# ERRATA

## La gélivité des matériaux pierreux,

Par M. CAMERMAN.

Tome LXII, fascicule 1 :

Fig. 10. — Diagrammes montrant les relations entre la résistance au gel, l'absorption d'eau et le coefficient de saturation.

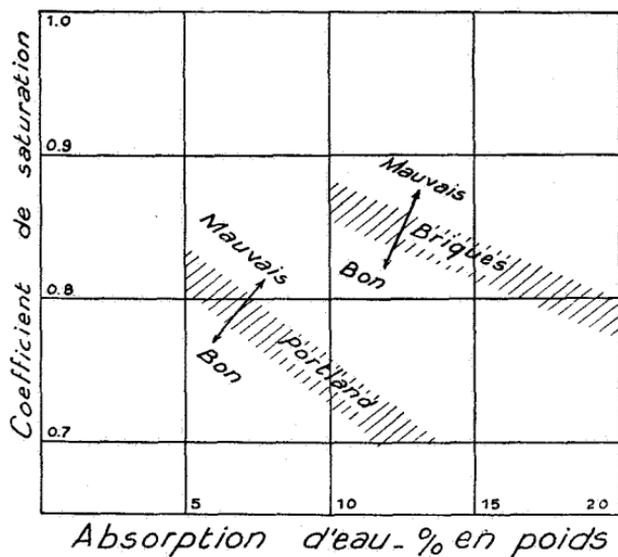
Page 29. — Fig. 10 : Les mots « bon » et « mauvais » ont été inversés, comme on a pu se rendre compte à la lecture du texte du bas de la page 28. Nous reproduisons ci-dessous la figure 10 corrigée.
